建築物無障礙設施設計規範草案預告期間人民意見處理表

203.3.2

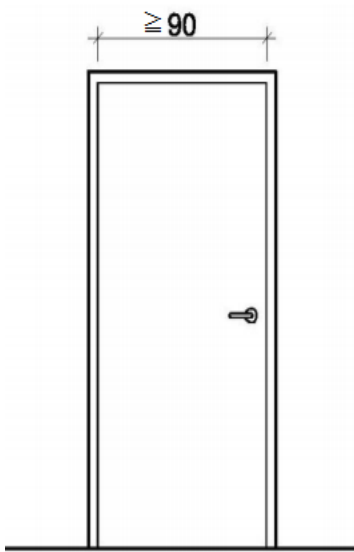
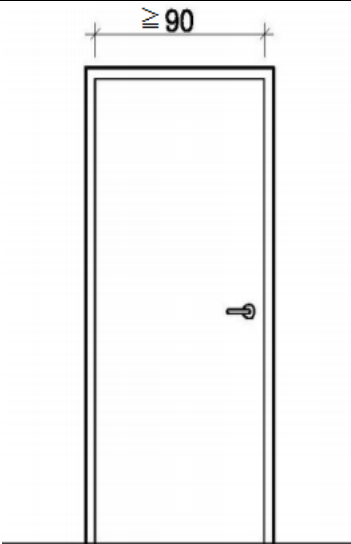
修正意見：
扶手置中。

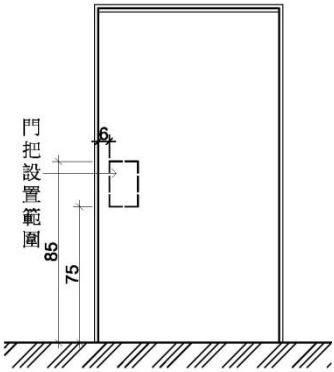
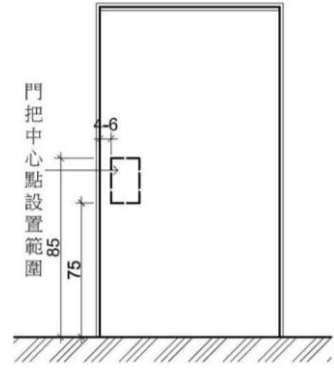
203.3.2 防護緣的樣
式，得於解說
手冊另增如
防撞管，管下
淨高小於5cm
等具有相同
效果的設計。

防護員修改，增加圖例。	目的等說明文字。	
20.	204.3.1 防護緣的樣式，得於解說手冊另增如防撞管，管下淨高小於5cm等具有相同效果的設計。	說明欄修正為：「一、 <u>本點新增</u> 。二、室外通路坡度未超過1/15，其側邊未鄰牆且與鄰地有高差超過75公分者，未鄰牆壁側仍有設置防護設施之必要，以維護使用者安全， <u>防護設施設置形式不予限制，以達邊緣防護為目的</u> 。爰參照本規範206節坡道規定，增訂室外通路防護設施相關內容。」	
21.	204.3.2 室內通路走廊防護設施	決定：本點建議參採。	本點意見參採，納入酌作文字修正。
22.	：室內通路走廊與鄰近地板面高差超過75公分者，未鄰牆壁側應設置高度110公分以上之 <u>防護設施</u> ；室內通路走廊位於地面層10層以上者， <u>防護設施高度</u>	204.3.2 室內通路走廊防護設施：室內通路走廊與鄰近地板面高差超過75公分者，未鄰牆壁側應設置高度110公分以上之 <u>防護設施</u> ；室內通路走廊位於地面

圖 207.2.1

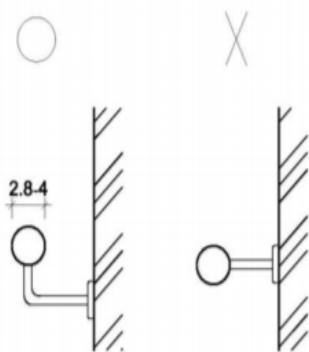
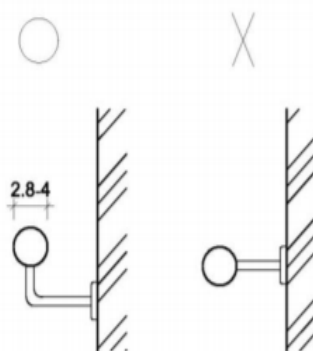
關於現有法規修正
207.2.2 明文規定扶手形狀：可為圓形、橢圓形，圓形直徑約為 2.8 公分至 4 公分，其他形狀者，外緣周邊長 9 公分至 13 公分。除現有的文字修正外，煩請加強圖面及文字說明其他形狀者（例

如：方管、矩形管…等)，此項法規存在許久，但不管是建管處、還是營建署，有太多太多的檢查委員、官員看不懂文字說明，甚至無視中文說明！造成許多使用者或設計者在明明遵守既有法規條文下設計規劃，最後卻被檢查不合格，還須額外花錢修改才能拿到使用執照。		
43.	207.3.1 堅固：扶手應設置堅固，除廁所特別設計之可動扶手外，<u>扶手</u>皆需穩固不得搖晃，且扶手接頭處應平整，不可有銳利之突出物。	決定：本點建議參採。 207.3.1 堅固：除廁所特別設計之可動扶手外，<u>扶手</u>皆需穩固不得搖晃，且扶手接頭處應平整，不可有銳利之突出物。	本點意見參採，納入酌作文字修正。
44.	207.3.2 與壁面距離：扶手如鄰近牆壁，與壁面保留之間隔不得小於 5 公分，<u>且扶手上緣應留設最少45公分之淨空間</u>（如圖 207.3.2）。  圖 207.3.2	本點修正如下：。 207.3.2 與壁面距離：扶手如鄰近牆壁，與壁面保留之間隔不得小於 5 公分，<u>且扶手上緣應留設最少45公分之淨空間</u>（如圖 207.3.2）。	本點草案係經工作分組會議討論獲致共識在案，有關扶手間隔部分不予採納。

207.2.1 扶手形狀：可為圓形、橢圓形，圓形直徑 2.8 公分至 4 公分，其他形狀者，外緣周邊長 9 公分至 13 公分（如圖 207.2.1）。

圖 207.3.2

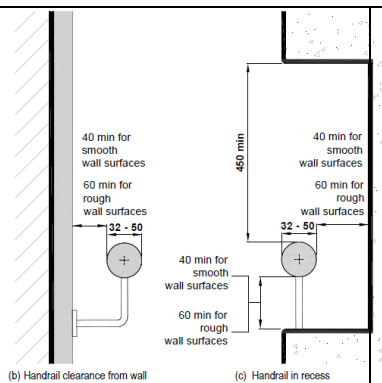
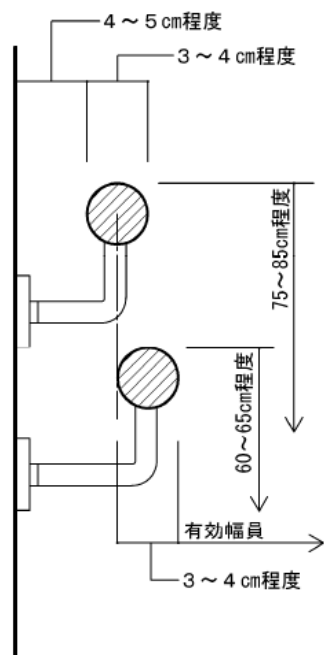
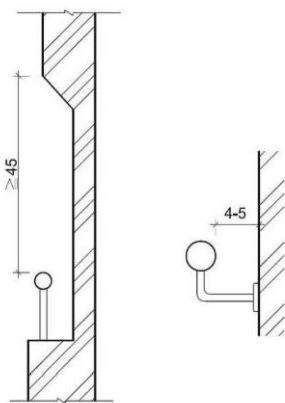
1. 建議搭配圖 207.3.2 新增文字「且扶手上緣應留設最少 45 公分之淨空間」。

2. 壁面間隔 3-5 公分？
美國 3.8cm

決定：本點建議不參採。

內政部建築研究所 99 年「扶手安全試驗方法之研究」，扶手區分為步行輔助扶手

207.3.2

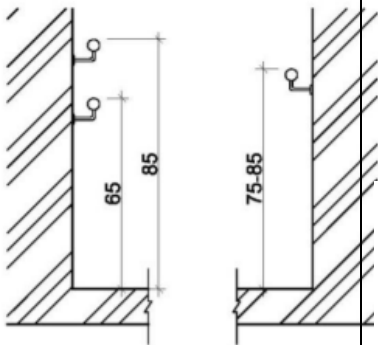
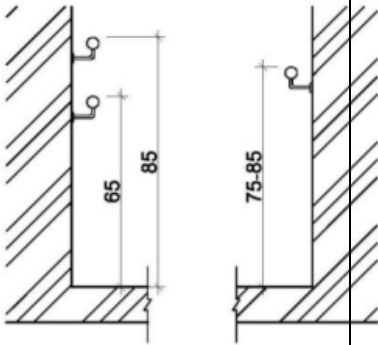
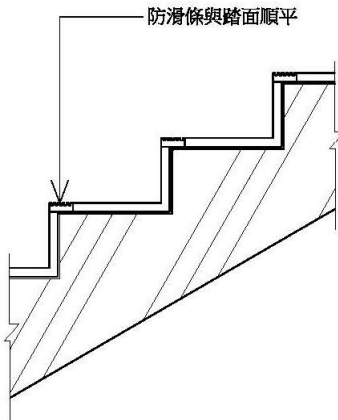
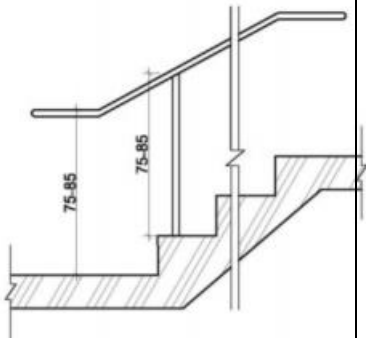
修正 207.3.2 圖例及條文內容。「與壁面距離：扶手如鄰近牆壁與壁面保留之間隔不得小於 4~5 公分」。

47.	請勿修正 207.3.2 與壁面距離：扶手若鄰近牆壁，應與壁面保留 3 至 5 公分之間隔。修法更正為 5 公分(含)以上；這會造成使用者因操作不當(或是操作意外)而使手掌或手臂內側撕裂傷，嚴重可能使手臂骨折...等現象。關於這點記載於民國 98 年 12 月內政部建築研究所研究報告內。
48.	經查我國相關扶手與壁面間隔至少 5 公分之法規，最早見於中華民國 77 年國總統府公報第五零二一號建築技術規則建築規建築設計施工篇第十章第一百七十三條第三款此法規一直言用 20 年未變，直至中華民國 97 年 4 月 10 日台內營字第 0970802190 號令訂定建築物無障礙設施設計規範 207.3.2 與壁面距離：扶手若鄰近牆壁，應與壁面保留

今貴署再走回頭路將前述規範值改回扶手如鄰近牆壁，與壁面保留之間隔不得小於 5 公分將發生下列爭議：

1. 依 97 年規範施做之公共建築是否須逐年修改？或有其他免修改之規定？尤其安養中心、老人院、養護中心、醫院... 等須逐年接受評鑑後申請補助之單位，為取得優等評鑑將發生已完成之扶手必須拆除重做，當真勞命傷財如此必起民怨，尤其近幾年才完工之公共建築或方修改完成之銀行、學校... 等建物。

3. 經查臨近國家新加坡之相關法規 CODE ACCESSIBILITY2013 第 71 頁 Handrail clearance from wall, 40mm min for smooth wall surface 、60mm for rough wall surface ，北美國家加拿大 BUILDING ACCESS HANDBOOK 2014 第 46

圖 406.4

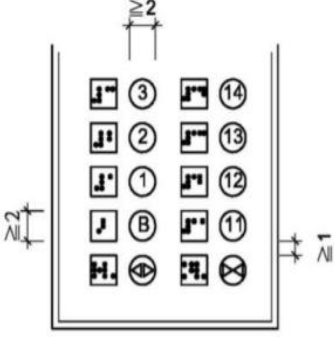
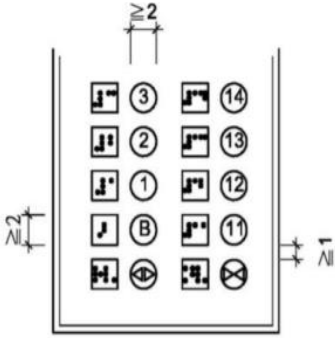
406.4 輪椅乘坐使用
者操作盤：操作
盤~~按鍵~~應包括
樓層、開、關、
緊急呼叫、對外
通信裝置等按
鈕~~緊急事故通~~
~~報器、各通達樓~~
~~層及開、關等按~~
~~鍵~~。若為多排按
鈕，最上層標有
樓層指示的按
鈕中心點距機
廂地面不得大
於 120 公分，
（如設置位置
不足，得放寬至
130 公分），且
最下層按鈕之
中心點距機廂
地面為 85 公
分至 90 公
分；若為單排按
鈕，其樓層按鈕
~~之~~中心點距機
廂地面不得大
於 85 公分至
90 公分；操作
盤距機廂入口
壁面之距離不
得小於 30 公
分、入口對側壁
面之距離不得
小於 20 公分

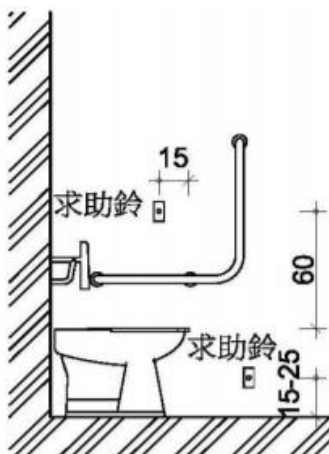
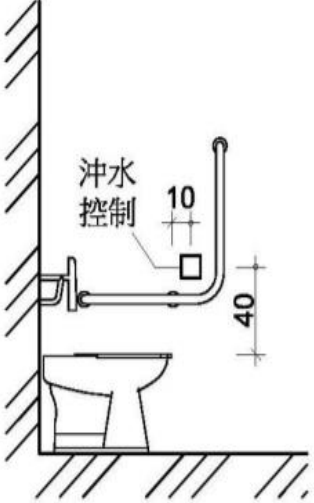
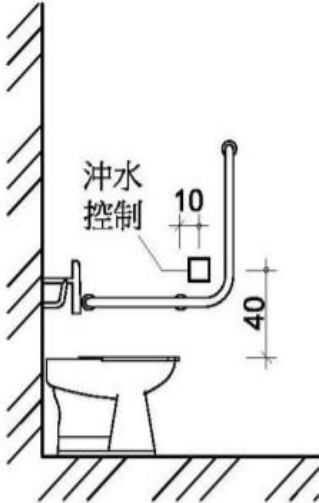
504.4.1 位置：無障礙廁所盥洗室內應設置2處緊急求助鈴，1處按鍵中心點在距離馬桶前緣往後 15 公分、馬桶座墊上 60 公分，另設置1處可供跌倒後使用之求助鈴，按鍵中心距地板面高 15 公分至 25 公分範圍內，且應明確標示，易於操控（如圖 504.4.1）。

圖 504. 4. 1		
95.	504. 4. 1 之圖扶手水平兩點支撐，得宜有垂直轉角處支撐之扶手樣式。以免安裝時左右不同扶手裝置錯誤。圖面應一起修正。(圖 A405. 1 亦同) 505. 6兩側扶手上緣與馬桶坐墊之高度距離為27cm。(是否可同歐洲規定，兩側均可使用掀起式扶手?)		
96.	505. 3 高度：應使用一般型式之馬桶，座墊高度為 40 公分至 45 公分，馬桶不可有蓋，且應設置背靠，背靠距離馬桶前緣 <u>45 公分至 50 公分</u>，<u>背靠下緣</u>與馬桶座墊之淨距離為 20 公分(水箱作為<u>背靠</u>需考慮其平整及耐壓性，應距離馬桶前緣 <u>45 公分至 50 公分</u>) (如圖 505. 3)。	本點修正如下： 505. 3高度：應使用一般型式之馬桶，<u>座墊</u>高度為 <u>40公分至45公分</u>，馬桶不可有蓋，且應設置<u>背靠</u>，<u>背靠</u>距離馬桶前緣 <u>42公分至50公分</u>，<u>背靠下緣</u>與馬桶<u>座墊</u>之淨距離為20公	文字修正參採，至背靠與馬桶前緣距離修正建議1項，暫不予參採，並於說明欄酌增相關說明文字。

圖506.6.2

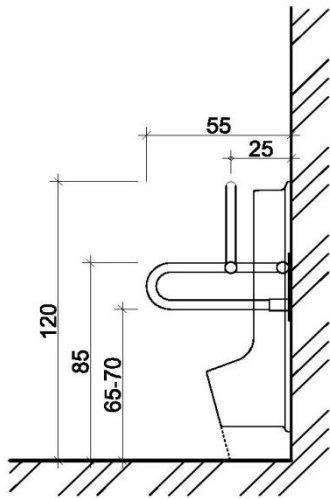
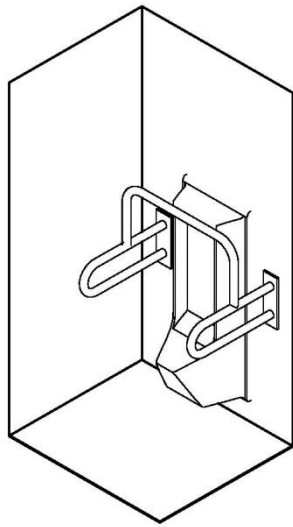
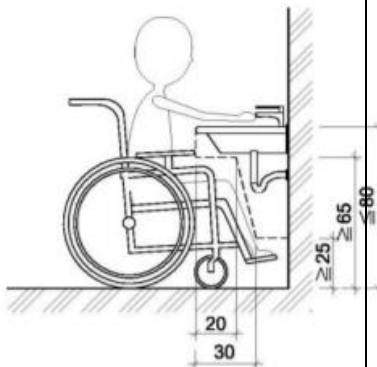
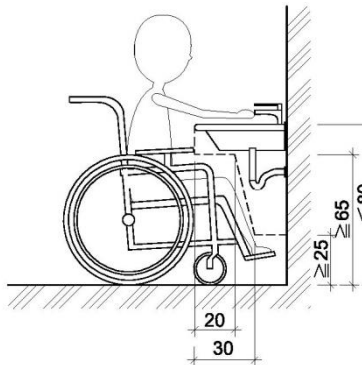
圖 506.6.1		
107.	修正建議： 小便斗修改。  506.6.2	 決定：本點建議參採，將配合修正圖例。	
108.	506.6 扶手：無障礙小便器二側及前方應設置扶手。兩側扶手中心線之距離為 60 公分（如圖 506.5），長度為 55 公分，上扶手中心線距地板面為 85 公分，下扶手中心線距地板面 65 公分至 70 公分。前方扶手中心線距地板面為 120 公分，其中心線與牆壁之距離為 25 公分（如圖 506.6.1、506.6.2）。

109.	小便器裝扶手的是給老人和柱拐杖者使用為主，讓輪椅族倒尿袋和幼童使用的小便器降低突出端即可。		
110.	506.6.2圖請重新繪製。沒有這樣子的小便器。		
111.	507.1 適用範圍： <u>無障礙廁所盥洗室設置無障礙洗面盆</u> ，應符合本節規定。	決定：本點建議參採。 507.1 適用範圍： <u>無障礙廁所盥洗室設置洗面盆</u> ，應符合本節規定。	本點意見參採，納入酌作文字修正。
112.	507.2 高差： <u>無障礙洗面盆</u> 前方不得有高差。	決定：本點建議參採。 507.2 高差：洗面盆前方不得有高差。	本點意見參採，納入酌作文字修正。
113.	507.3 高度： <u>無障礙洗面盆</u> 上緣距地板面不得大於80公分，下緣應符合本	決定：本點建議不參採。仍維持草案條文。 507.3高度： <u>無障礙洗面</u>	本點意見參採，納入酌作文字修正。

圖 507.6.1

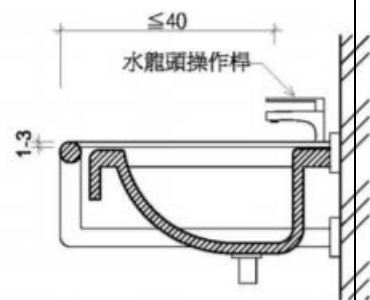
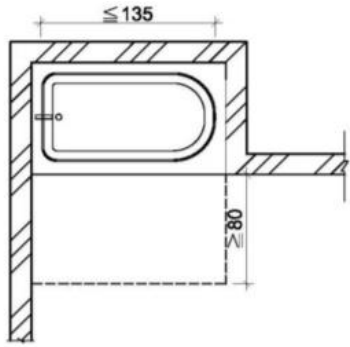
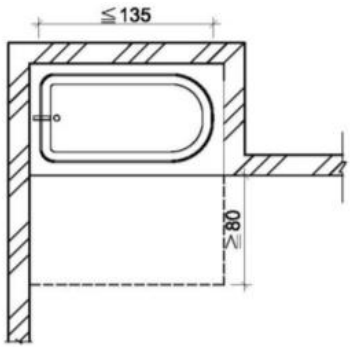
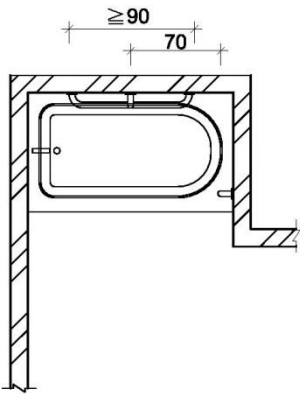
507.6 扶手：洗面盆應設置扶手，型式可為環狀扶手、~~可固定之掀起式扶手~~或固定扶手。設置環狀扶手者，扶手上緣應高於洗面盆邊緣 1 公分至 3 公分（如圖 507.6.1）。設置~~可固定之掀起式扶手或固定扶手者，使用狀態時，~~扶手上緣高度應與洗面盆上緣齊平，應位於洗面盆兩側且上緣高於洗面盆 5 公分，長度不得小於洗面盆前端，且突出部分為 25 公分，兩側扶手之內緣距離為 60 公分 ~~70 公分至 75 公分~~（如圖 507.6.2）。但設置檯面式洗面盆或設置壁掛式洗面盆已於下方加設安全支撐者，得免設置扶手。

1. 扶手形式應為固定式，才能發揮支撐效果，故建議刪除「可固定之掀起式扶手」之文字。 2. 修正固定扶手之文字，以能實質對拐杖使用者發揮支撐效果。圖例應如下所示。請修正圖507.6.2。 		
117.	修正建議： 扶手修改。  507.6.2		
118.	507.6.1圖請重新繪製。配合507.6.2圖，使之一致。		
119.	507.6 扶手規定 如場所裝設流線型傾斜式洗面盆，裝設固定式扶手與面盆上緣齊平，如何定位與設計。建議仍有尺寸設計上之彈性。		
120.	扶手，千萬不能突出，突出會造成嚴重障礙，輪椅在小空間內很難操控，容易碰撞損壞或受傷		
121.	604節浴缸並未規範「水龍頭操作桿及蓮蓬頭位置」，建議參考605.4增訂。	本點建議不參採。	查現行相關浴缸設置多有水龍頭操作桿設置位置，過高將不利於使

圖 604.4.1.1

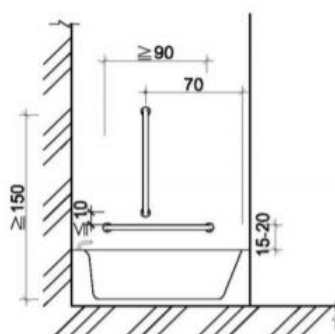
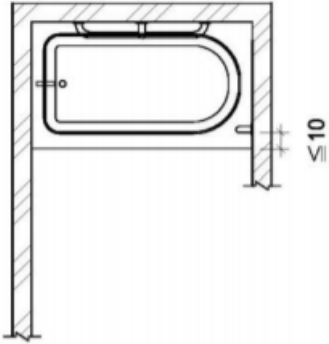
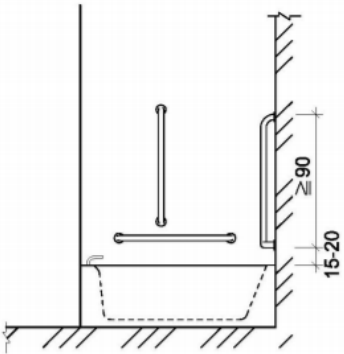
建議採中心線，另外，應提供洗澡板供移位之需。

604.4.1 側向牆壁扶手：浴缸側向牆壁應設置水平扶手及垂直扶手。水平扶手上緣距浴缸上緣 15 公分至 20 公分，長度不得小於 90 公分。垂直扶手上緣距浴缸底面不得小於 150 公分，下緣距水平扶手上緣不得大於 10 公分，與浴缸靠背側外緣之距離為 70 公分（如圖 604.4.1.1、圖 604.4.1.2）。

圖 605.5.1

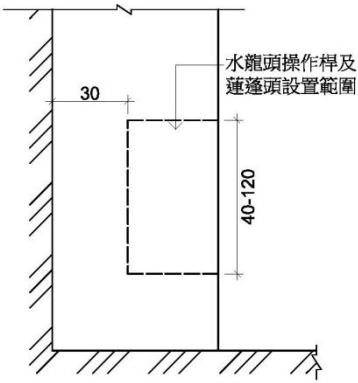
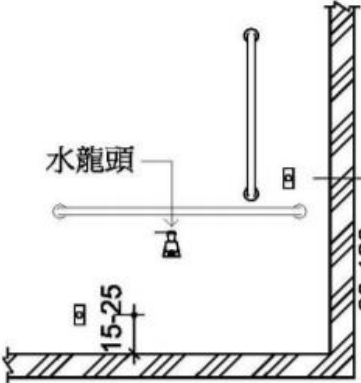
604.5.1 位置：無障礙浴室內設置於浴缸時應設置 2 處求助鈴。1 處設置於浴缸以外之牆上，按鍵中心點距地板面 90 公分至 120 公分範圍內，並連接拉桿至距地板面 15 公分至 25 公分處，可供跌倒時使用（如圖 604.5.1）。另 1 處設置於浴缸側面牆壁，按鍵中心點距浴缸上緣 15 公分至 30 公分處，且應明確標示，易於操控（如圖 604.5.1）。

605.5.1 位置：浴室內設置於浴缸時應設置 2 處求助鈴。1 處設置於浴缸以外之牆上，按鍵中心點距地板面 90 公分至 120 公分範圍內，並連接拉桿至距地板面 15 公分至 25 公分處，可供跌倒時使用（如圖 604.5.1）。另 1 處設置於浴缸側面牆壁，按鍵中心點距浴缸上緣 15 公分至 30 公分處，且應明確標示，易於操控（如圖 604.5.1）。

圖 A102.2.6.1

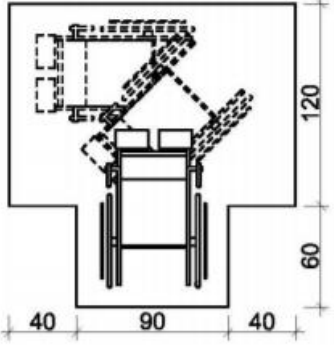
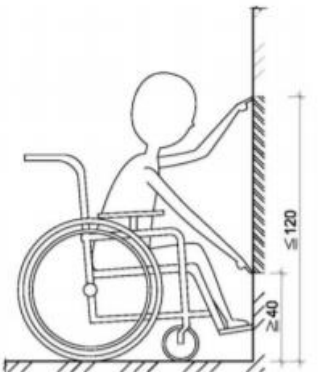
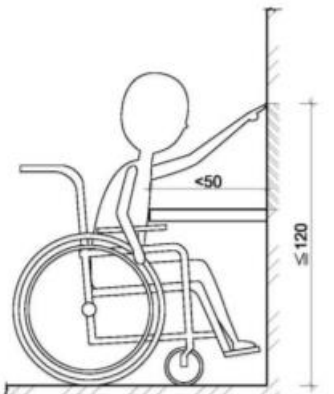
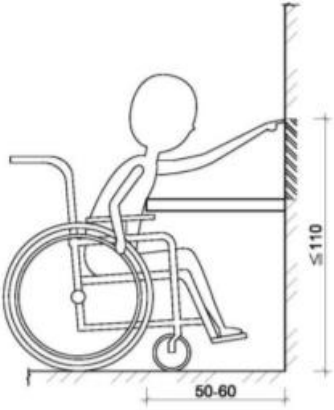
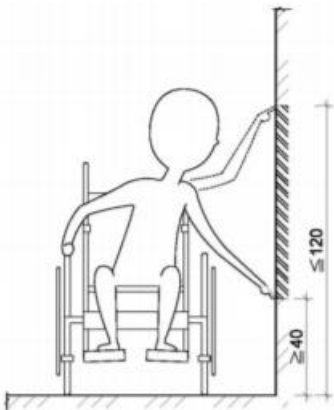
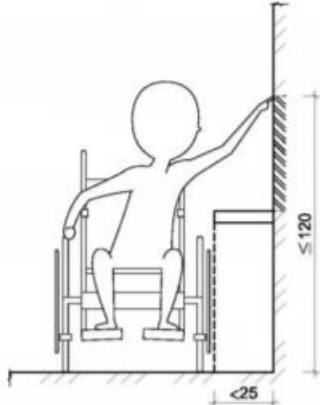
165. A102.2.6 迴轉空間：坐輪椅使用者作 360 度方向迴轉時，操作所需空間之直徑為 150 公分（如圖 A102.2.6.1）。受限制時，亦可在 T 型空間中迴轉，所需空間（如圖 A102.2.6.2），該空間內須平整、堅固且坡度在 1/50 以下，以防止輪椅滑動。

A102.2.6 迴轉空間：坐輪椅使用者作 360 度方向迴轉時，操作所需空間之直徑為 150 公分（如圖 A102.2.6.1）。受限制時，亦可在 T 型空間中迴轉，（如圖 A102.2.6.2），該空間內須平整、堅固且坡度在 1/50 以下，以防止輪椅滑動。
